WIK-ZP.271.16.2020

Dotyczy przetargu nieograniczonego pn.: Przebudowa drogi gminnej nr 137016N Wronki Wielkie – Jabłońskie w systemie „zaprojektuj i wybuduj”.

W załączeniu przekrój normalny konstrukcji betonowej.”

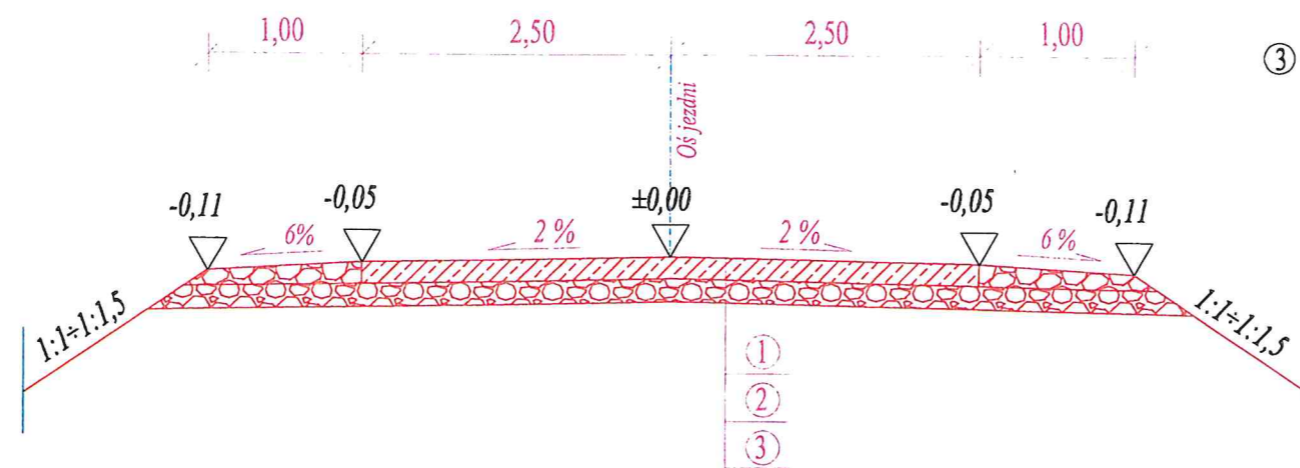
„Czy zamawiający dopuszcza wykonanie:

1. nawierzchni drogi z betonu cementowego C30/37 w następującej konstrukcji:
 - podbudowa z mieszanki kruszywa naturalnego o grubości 15 cm z 50% dodatkiem kruszywa łamanego,
 - nawierzchnia z betonu cementowego C30/37 ... gr. 14 cm
2. nawierzchni ścieżki rowerowej z betonu cementowego C30/37 w następującej konstrukcji:
 - podbudowa z mieszanki kruszywa naturalnego o grubości 6 cm z 50% dodatkiem kruszywa łamanego,
 - nawierzchni z betonu cementowego C30/37 gr. 8 cm.

Zamawiający nie wyraża zgody na zastosowanie nawierzchni betonowej, a zapisy Programu funkcjonalno-użytkowego wyraźnie wskazują na nawierzchnie bitumiczną.
